**Respuesta a la nota DEIA-DEEIA-AC-0011-1601-2023, relacionado al EslA Cat. II,
Proyecto “ADECUACIÓN DE TERRENO PARA FUTURO DESARROLLO”,**

Promotor: SOUTH PACÍFIC LAND INTERNATIONAL, S.A

Ubicación: Corregimiento de Don Bosco, Distrito y Provincia de Panamá

En seguimiento de la solicitud de información aclaratoria, emitida mediante la nota DEIA-DEEIA-AC-0011-1601-2023, relacionado el Estudio de Impacto Ambiental categoría II, del proyecto denominado **ADECUACIÓN DE TERRENO PARA FUTURO DESARROLLO, promovido por la sociedad SOUTH PACÍFIC LAND INTERNATIONAL, S.A.**, indicamos lo siguiente:

PLANTA TOPOGRÁFICA DE TERRAPLEN.

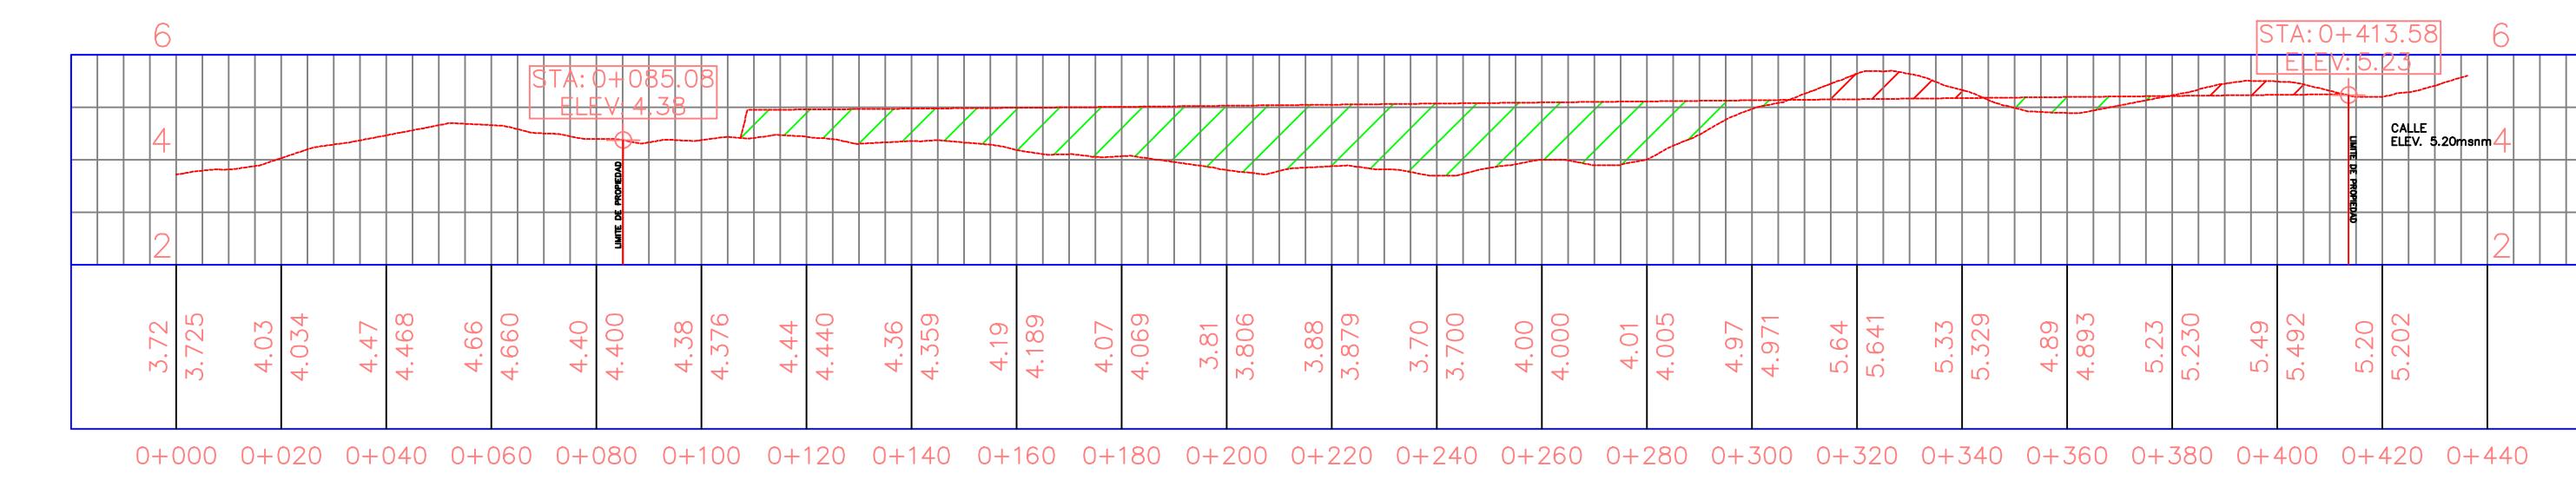
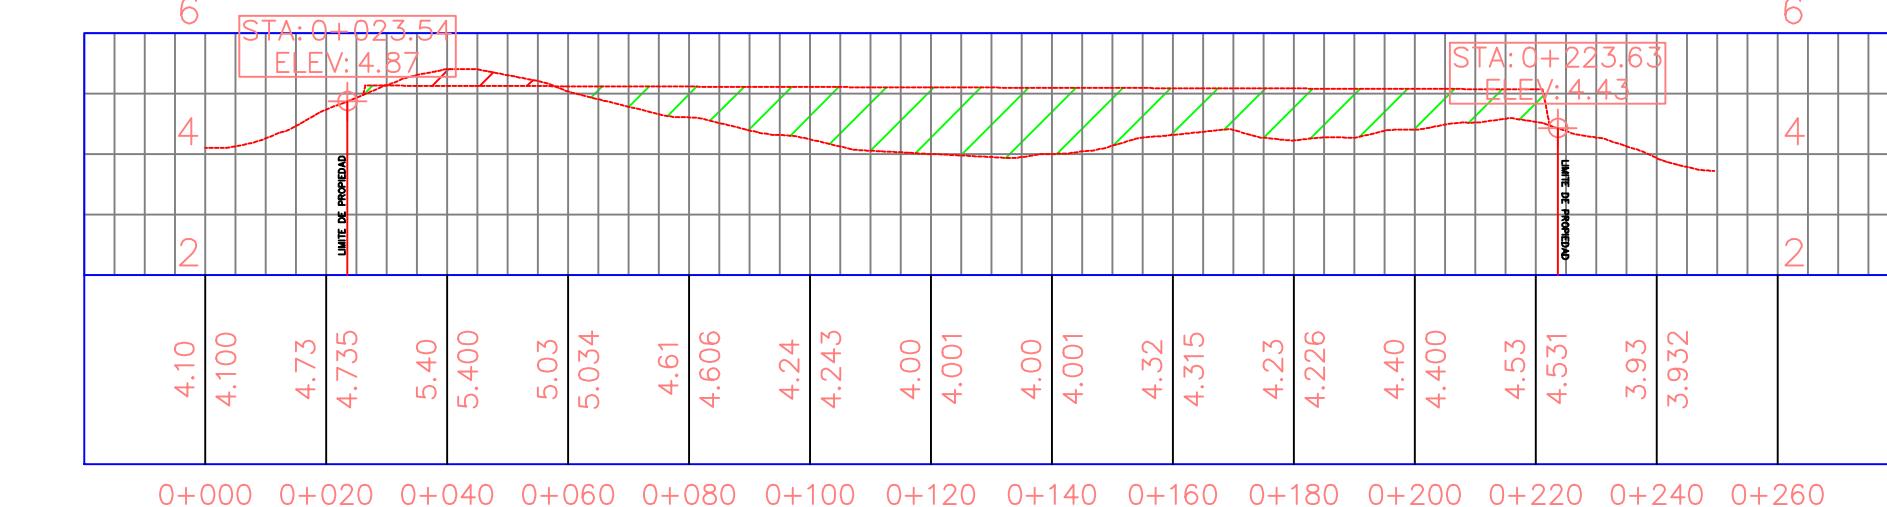
- c) El diseño de la terracería a desarrollar en el que se detalle la zona alta y la zona más baja del relleno, así como el tipo de muro que sostendrá el relleno.

R. Respecto a este componente, cabe mencionar que, el análisis de la topografía se realizó sobre la superficie total de la finca 6 Has + 89.69 m², dado a que se requería estudiar el globo completo para determinar el diseño de las terracerías, sin embargo, cabe mencionar que el movimiento de tierra únicamente se realizará sobre las 3.34 Has delimitadas como área a intervenir, donde la elevación máxima respecto al nivel del mar es de 5 msnm situado en la colindancia con la vía de acceso principal, disminuyendo hasta 3.90 msnm tomando como referencia el nivel medio del mar.

Respecto a la infraestructura que será empleado para sostener el relleno, cabe mencionar que, luego de estabilizar el talud se implementará un sistema de retención de suelo, compuesto por siembra de especies que funcionen como mecanismo retenedor del suelo, fijado por una malla de alambre galvanizado (Ver plano Planta Topográfica de Terraplén, situado en la sección de anexos).

Ubicación Política del proyecto

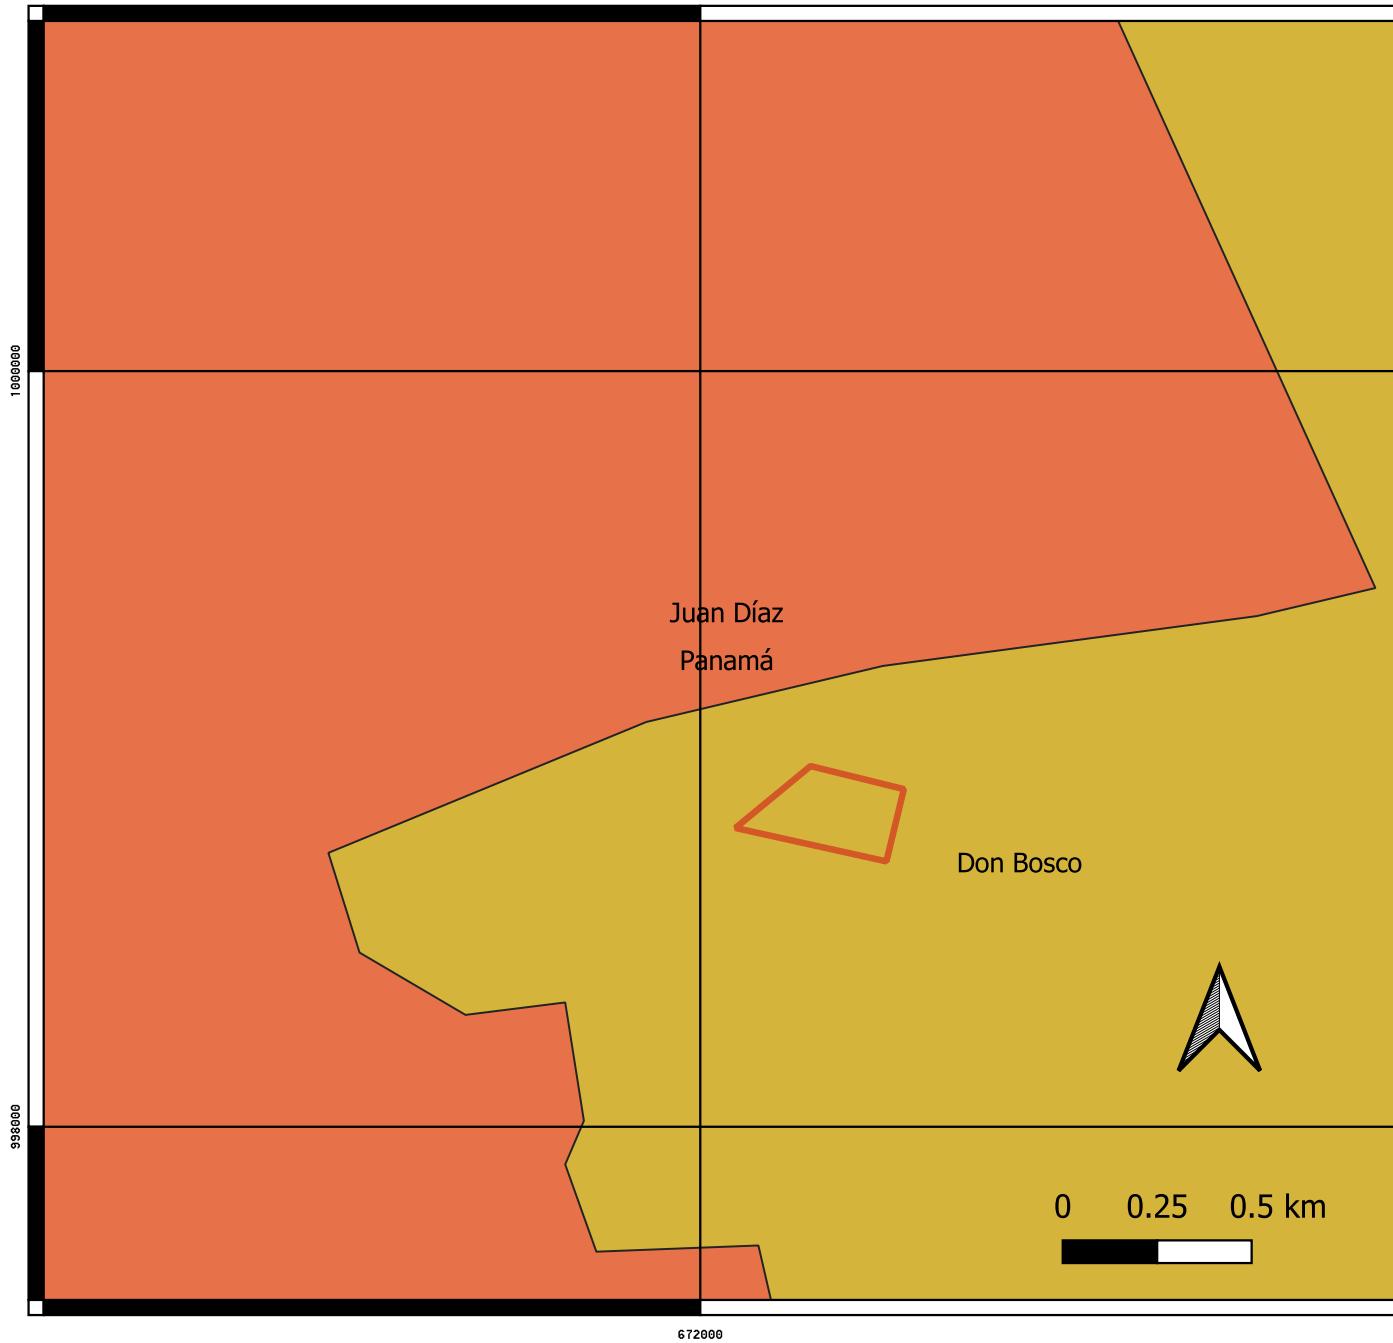
- a) Definir ubicación política administrativa del área del proyecto.

R. en cuanto a la ubicación política del proyecto, una vez verificado la misma podemos señalar que, en seguimiento a los límites que establece la Ley 42 de 31 de mayo de 2017, **QUE CREA EL CORREGIMIENTO DE DON BOSCO, SEGREGADO DEL CORREGIMIENTO DE JUAN DÍAZ, DISTRITO DE PANAMÁ**, tenemos a bien aclarar que, el proyecto se sitúa en el corregimiento de Don Bosco, distrito y provincia de Panamá. A continuación se bosqueja un mapa tomando en consideración la segregación del corregimiento de Don Bosco, limitando con el corregimiento de Juan Díaz.
